**Avis de la Mission Régionale d'Autorité environnementale  
de Bourgogne-Franche-Comté  
sur le projet de centrale photovoltaïque au sol  
au lieu-dit « Les Gentilliers »  
sur les communes de Bassou et Chichery (89)**

N °BFC-2023-3623

*Projet d'implantation retenu (source : dossier)*

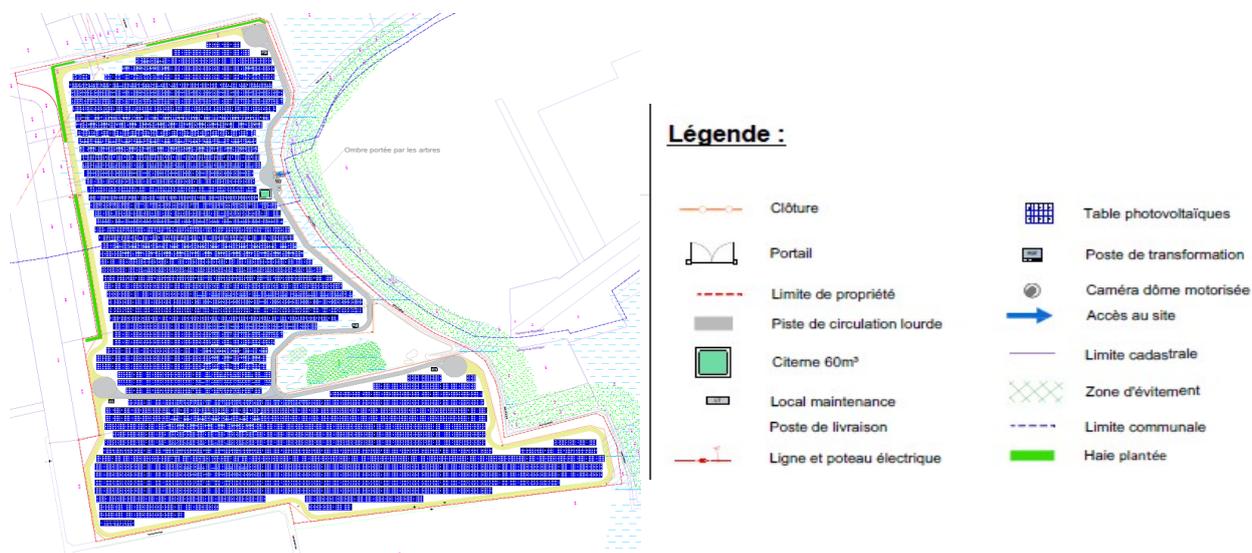
La présentation du projet mérite d'être complétée, au-delà de ses composantes techniques (dont certaines seraient à préciser – espacement entre les tables, type d'ancrage...), concernant le site sur lequel il s'implante.

La ZIP recèle une espèce de flore patrimoniale, la Renoncule à petites fleurs, présente en abondance sur trois secteurs au sein des jachères, avec un niveau d'enjeu jugé modéré. L'implantation des panneaux évite les trois principaux noyaux de population, cependant bordés par les pistes lourdes. Il semble que la variante d'aménagement retenue touche des plants situés en bordure sud-ouest alors que sa position à la limite de l'implantation des panneaux permettait son évitement.

implantés au-dessus des plus hautes eaux connues. Aucune des variantes proposées ne limite l'implantation des panneaux en zone inondable.

étudiées. **La MRAe recommande de poursuivre l'analyse de variantes d'implantations du projet sur le site pour renforcer les mesures d'évitement et de réduction.**

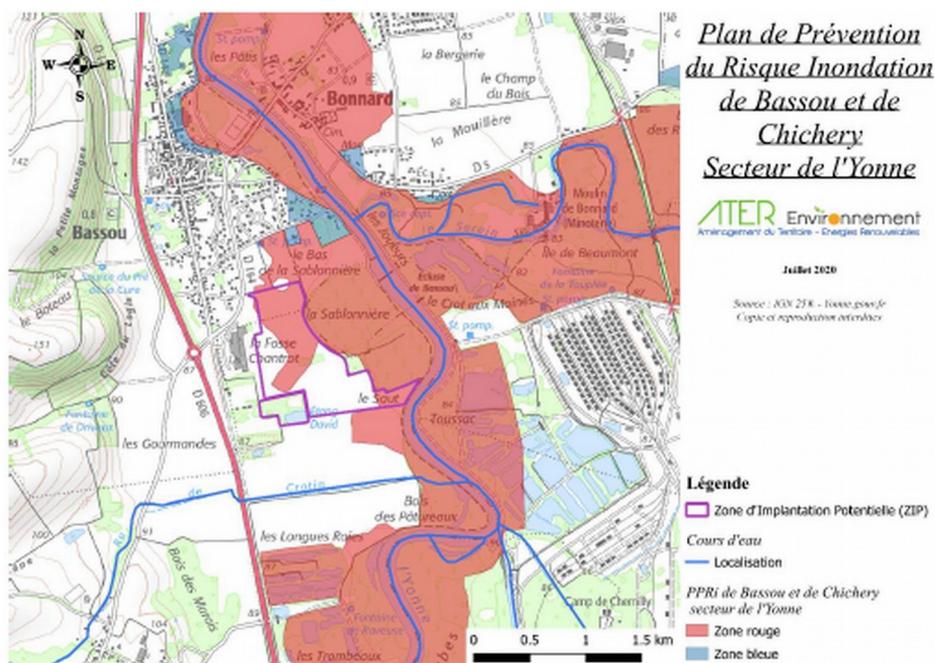
De plus, l'affirmation selon laquelle « l'absence de nourriture dans les milieux ouverts (prairie, parcelle agricole) entraîne généralement une non-utilisation de ces habitats par les chauves-souris, surtout si aucune structure paysagère n'est présente à proximité de ces milieux »<sup>12</sup> est contradictoire avec l'intérêt reconnu des prairies en tant que terrain de chasse même s'il est acquis que la présence de haies est un facteur d'attractivité supplémentaire.

Le dossier conclut que les prairies sont peu attractives pour les chauves-souris, leur conférant un enjeu faible à modéré, en indiquant que la majorité des individus contactés étaient uniquement en phase de déplacement sans aucun intérêt ou recherche de proies. Cette affirmation est également contradictoire avec ce qui est communément admis par la biologie des chiroptères, la majorité des espèces s'appuyant sur des éléments boisés pour se déplacer.

Enfin, la comparaison entre les différents milieux, basée sur les enregistrements, manque de nuance. En effet, il ne paraît pas surprenant qu'en présence des multiples intérêts des autres zones étudiées, les résultats obtenus par la prairie paraissent plus faible : la lisière est à la fois un terrain de chasse et un corridor et la zone humide présente des milieux hétérogènes servant également de site d'abreuvement et de terrain de chasse.

**La MRAe recommande de reprendre l'analyse sur les chiroptères afin de déterminer avec objectivité les enjeux et les impacts du projet sur les populations et appliquer la séquence ERC de manière à obtenir la moindre incidence environnementale.**
